受動型アクチュエータを用いた 移乗介護用パワーアシストスーツの開発

60200104 福永幸大

発表日 11 月 7 日

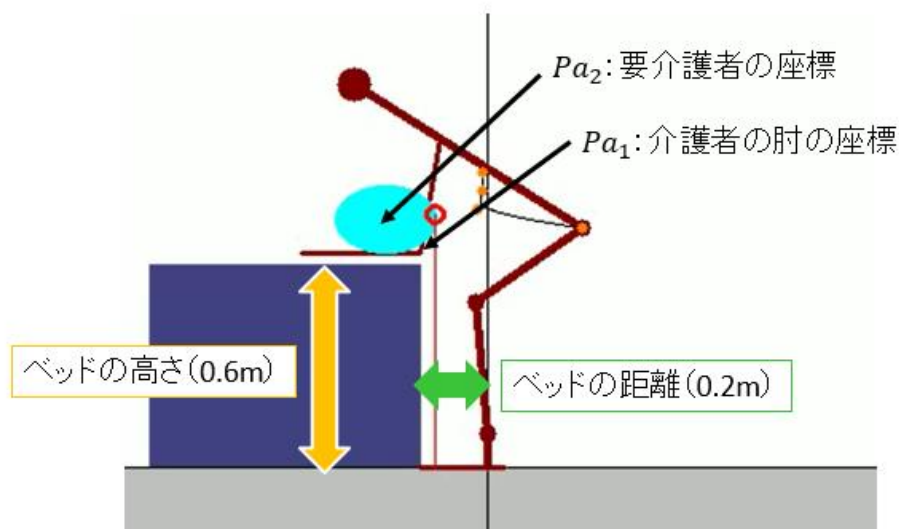
2.1 パワーアシストスーツ装着の有無で足首、膝、腰にかかる重みは同じでいいのか？

パワーアシストスーツ非装着時の重みは、シミュレーションの姿勢が実際の姿勢に近くなるようにして決定しました。パワーアシストスーツ装着時での最適な重みは非装着時と同じと仮定して、現在シミュレーションを開発しています。そのため、パワーアシストスーツ装着時も非装着時と同様にパワーアシストスーツの開発が完了してからシミュレーションの姿勢が実際の姿勢に近づくように重みを変更しようと考えています。
